水庫集水區保育治理工程生態檢核表 主表(1/2)

| 工程基本資料 | 工程名稱<br>(編號)   | 馬祖地區水庫集水區保育治理工程<br>(第八標)  |             | 設計單位 | 華邦工程顧問有限公司      |                    |            |

4. 棲地影像紀錄：

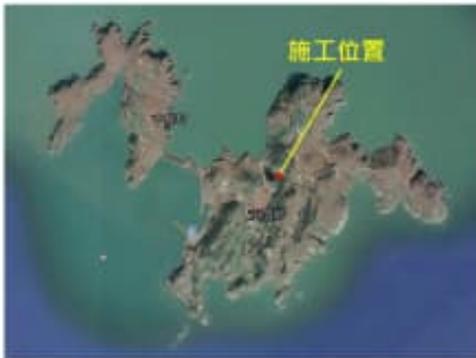
| 現場勘查施工區域與主要生物棲息區域未重疊，以生態工法取代以往傳統之治理工法(鋼筋混凝土等硬性工法)，減緩工程對環境與生態系統功能衝擊。                  |   |      |            |

▲東引村樂華村東清水庫上棲地影像紀錄 (109/8/27)

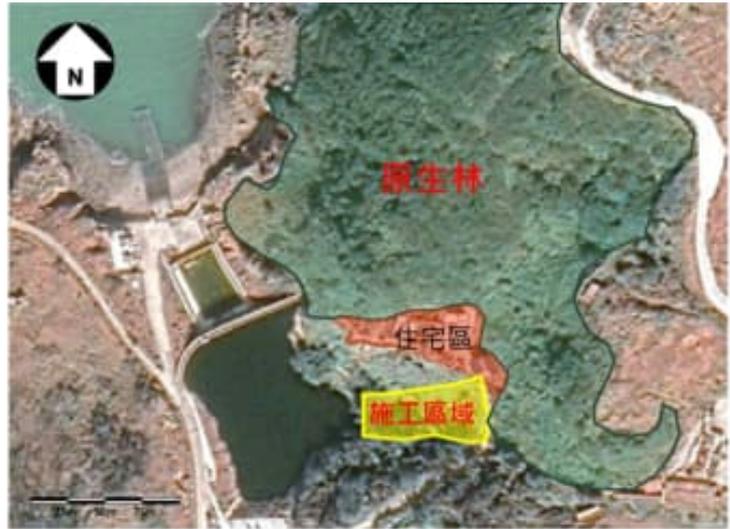
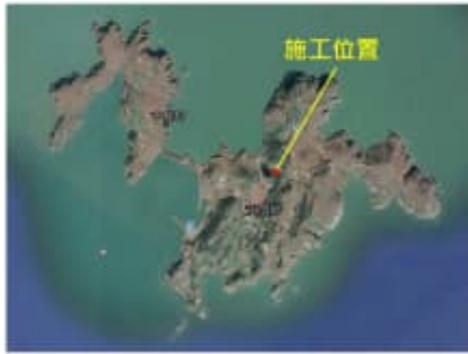
施工範圍內並無當地指標性生物，綠色區域為施工區域上方之天然林區內生物主要棲息範圍。
